Comisión Provincial de Patrimonio Histórico de Málaga

Sesión Ordinaria 6/2025 de 7 de abril de 2025

ACTA

4.- Expte. RJ210357. Modificación Suelo No Urbanizable Especialmente Protegido a Suelo No Urbanizable Común, así como el Estudio Ambiental Estratégico, relativa al expediente IS-TO-7. **TORROX**

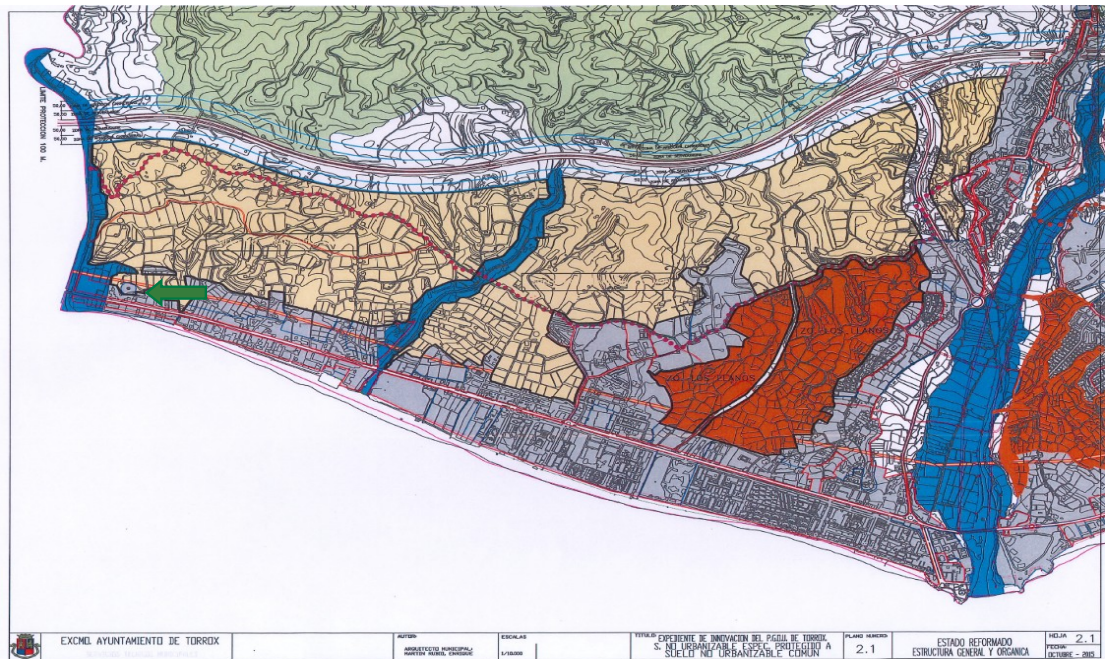
Como se puede observar en las figuras siguientes, se identifica como zona de actuación prevista en el proyecto, el espacio tanto de la Torre de Güi como su entorno de protección.

Figura n.º 4: Planimetría 2.1 de fecha abril 2022 aportada en este último informe por parte del informe de la Arquitecta Municipal.

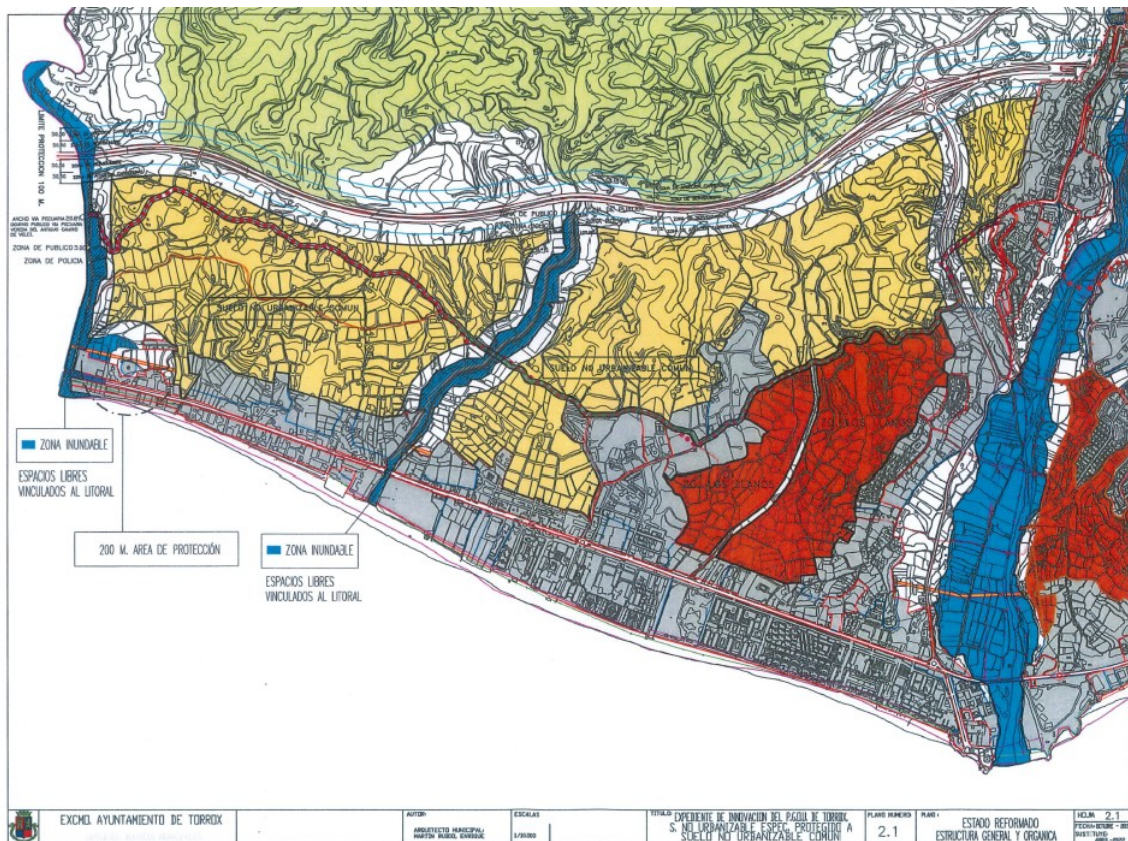
En dicho informe de 20/03/2025 se especifica: “Asimismo, reitero lo indicado en mi anterior informe de fecha 25 de noviembre de 2024, remitido a esa Consejería el 26 de noviembre de 2024, por cuanto que “[...] en los planos de fecha de abril de 2022 se había dejado fuera de la zona a desproteger del SNU, el ámbito correspondiente con un círculo de 200m alrededor de la Torre de Güi, y que por tanto, ese espacio de protección de la Torre se mantiene como hasta ahora como suelo No Urbanizable Especialmente Protegido, tal como se representa en el plano 2.1. Por lo expuesto, se solicita se tenga en cuenta esa documentación modificada en el Informe de Cultura.[...]”

Siendo claramente modificada la propuesta inicial en el expediente ya que se ha tenido en cuenta los valores patrimoniales que desde esta delegación territorial en anteriores informes se venían exponiendo, el inmueble protegido debe de tener su relación con la orografía en la que se encuentra, que a su vez, es el que le da la funcionalidad al inmueble y por tanto su carácter material para considerarlo BIC en virtud del Decreto de 22 de

Acuerdo 4/6/2025: INFORMAR FAVORABLEMENTE el Proyecto “Modificación Suelo No Urbanizable Especialmente Protegido a Suelo No Urbanizable Común, así como el Estudio Ambiental Estratégico” relativa al expediente IS-TO-7” recordando que toda actuación que se plantee, tanto en el BIEN como en su entorno de protección, **RECORDANDO** que deberá de estar supeditado a la normativa vigente en Patrimonio histórico de Andalucía, en concreto por el art. 33.3 y en el caso de actuaciones que afecten al subsuelo por el art. 59.1 por el que se tutela la capacidad de interposición de actividad arqueológica preventiva por parte de esta Delegación Territorial de la Consejería de Cultura y Deporte en Málaga.
